**DEMANDE D'AUTORISATION
ENVIRONNEMENTALE DU PARC EOLIEN**

« LE RENARD »

ENQUÊTE PUBLIQUE N° E2000042/87 COM OEL

Pièce A :
RAPPORT de la COMMISSION d'ENQUETE

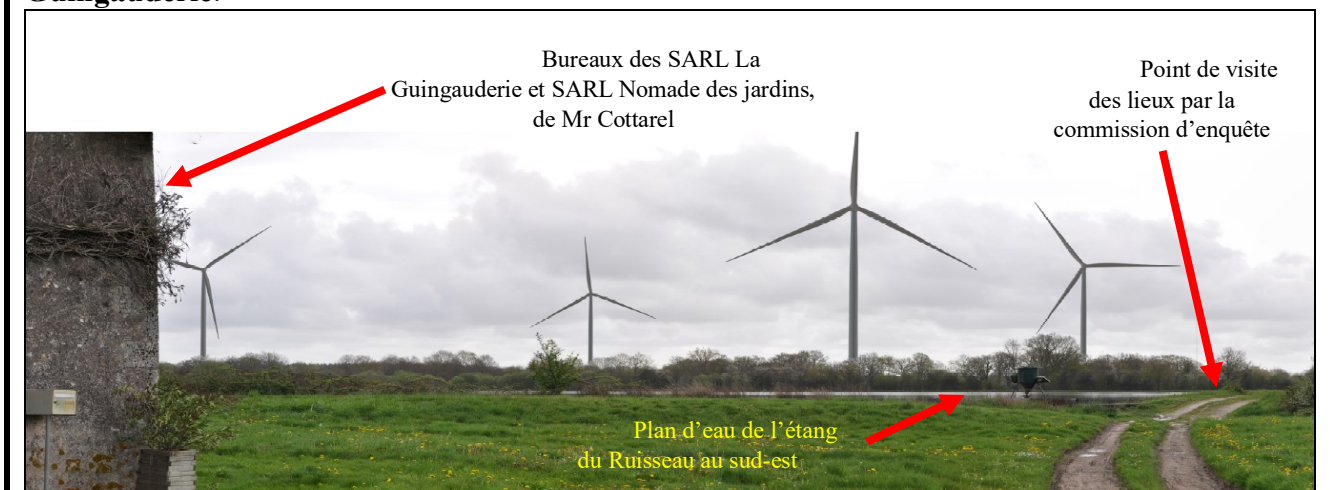
Le 1^{er} alinéa a tendance à relativiser l'impact visuel, ce qui n'est pas vu comme cela par le public. Ce n'est pas l'esthétique qui est en discussion mais plutôt l'aspect intrusif des éoliennes dans un site jusque-là très naturel et très sauvage, préservé de toutes nuisances.

On ne peut pas comparer le respect de l'environnement lié à l'activité piscicole et héliicole, au demeurant très discrètes et pourvoyeuses d'emplois, avec celui qui est lié à la présence de 4 éoliennes que le porteur de projet n'a pas suffisamment mises en évidence par photomontages.

En effet, dans les photomontages présentés dans le dossier d'enquête porté à la connaissance du public, il n'y a pas celui concernant le site de La Guingauderie. Il a été rajouté dans le mémoire en réponse à la suite d'une esquisse proposée par la commission d'enquête dans son procès-verbal de synthèse (annexe 3 dudit PV). On ne peut donc pas dire que « le bureau d'études s'est appliqué à choisir des points de vue représentatifs de la perception visuelle qu'auront les riverains habitants sur le secteur ». Le photomontage de la page 116 de l'étude paysagère est assez peu représentatif de l'aspect « invasif » des éoliennes (rapporté ci-dessous).

Le porteur de projet a donc présenté un nouveau photomontage aux pages 13 et 14 du mémoire en réponse sous une forme plus réaliste... La vue de la page 14 est particulièrement impressionnante (rapportée ci-dessous) et l'on comprend que la population déjà saturée avec les parcs existants, émette de sérieux doutes sur le projet Le RENARD alors qu'on ne lui a pas présenté durant l'enquête ce photomontage sur La Guingauderie.

Figure 15 : Aménagements du site

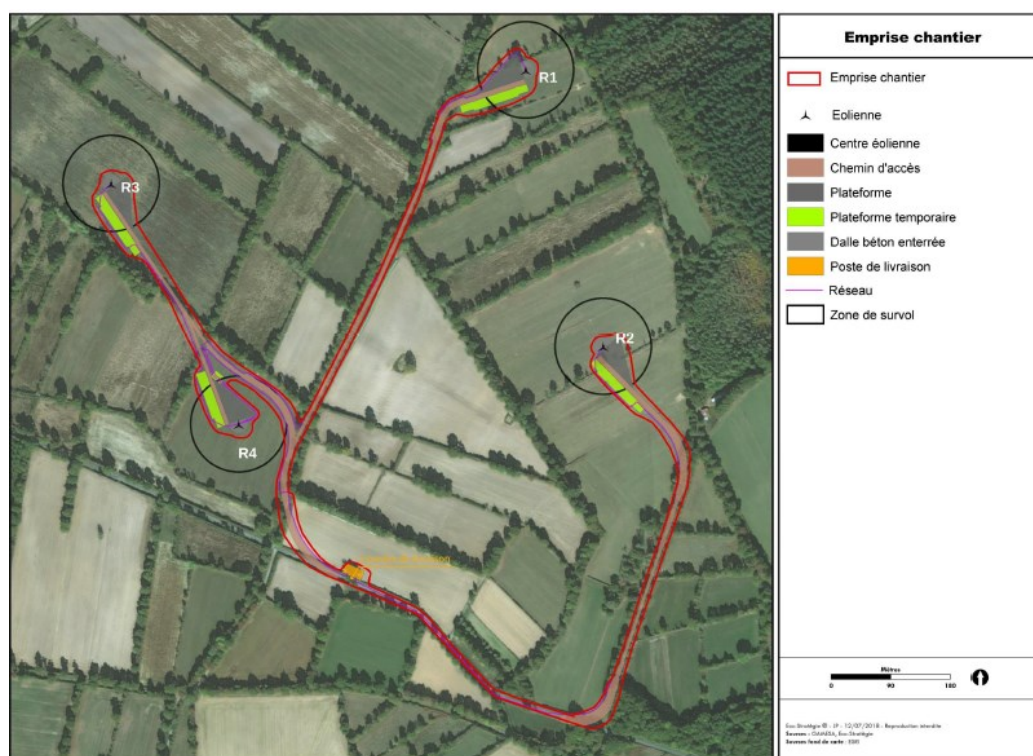
A la page 24 de la note de présentation non technique se trouve le schéma d'implantation des éoliennes. On constate que du fait du non-respect des préconisations d'EUROBATS, les zones de survol des éoliennes R1 et R2 frôlent les haies voir les surplombent.

Concernant la taille des éoliennes, le principe énoncé par le pétitionnaire n'est pas vérifié dans le cas présent. D'après mes calculs, la garde au sol du modèle SG145 est de 35 m et celle du modèle SG132 est de 48 m; ces éléments sont absents du dossier d'enquête. Le guide technique de la SFEPM de décembre 2020 recommande de garder une garde au sol minimum de 50 m lorsque le diamètre du rotor est supérieur à 90 m. Dans le cas présent les rotors sont de 145 ou 132 m donc non conformes aux recommandations.

Dans le cas de l'éolienne R3 les pales passeront à moins de 50 m de la cime des haies avec le modèle SG145.

Le pétitionnaire indique que le choix d'éoliennes de grande taille évite au maximum les impacts ; « Une hauteur élevée entre le sol et le bas des pales (garde au sol) est préférable afin d'éviter les impacts. »

Il indique également que « L'arrêt conditionnel des éoliennes la nuit pendant la période d'activité de vol à risque des chauves-souris ... évite au maximum les impacts. »

Figure 1: Bassin versant

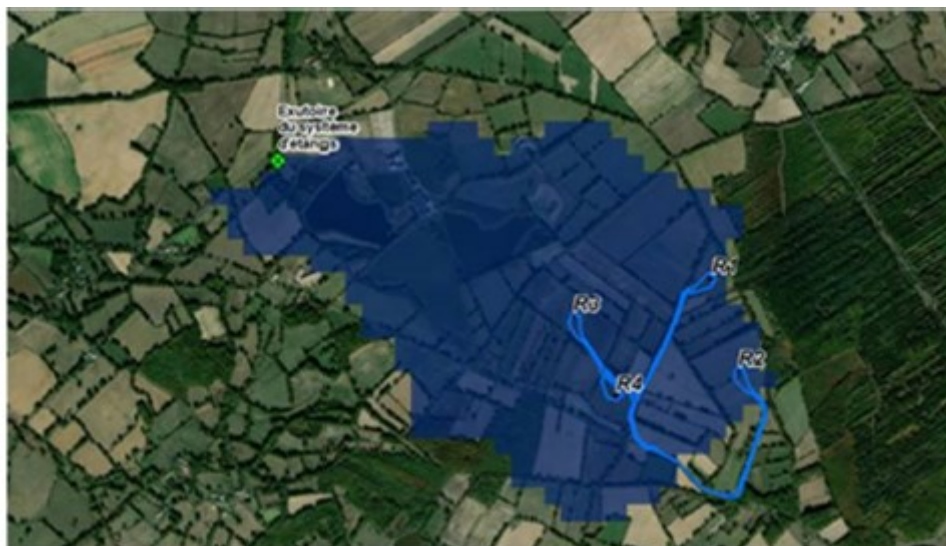
Le pétitionnaire a obligation de compenser la destruction de zone humide par le double de la surface impactée. Il propose de «redonner un intérêt écologique» à 4 ha de terrain situé en zone humide dans le périmètre de la ZIP.

Dans le document de synthèse la commission d'enquête a posé la question : *Les parcelles proposées pour compenser la destruction de zones humides n'ont-elles pas déjà les caractéristiques pédologiques des zones humides ? Autrement dit, ne remplace-t-on pas une zone humide par une zone déjà humide ?*
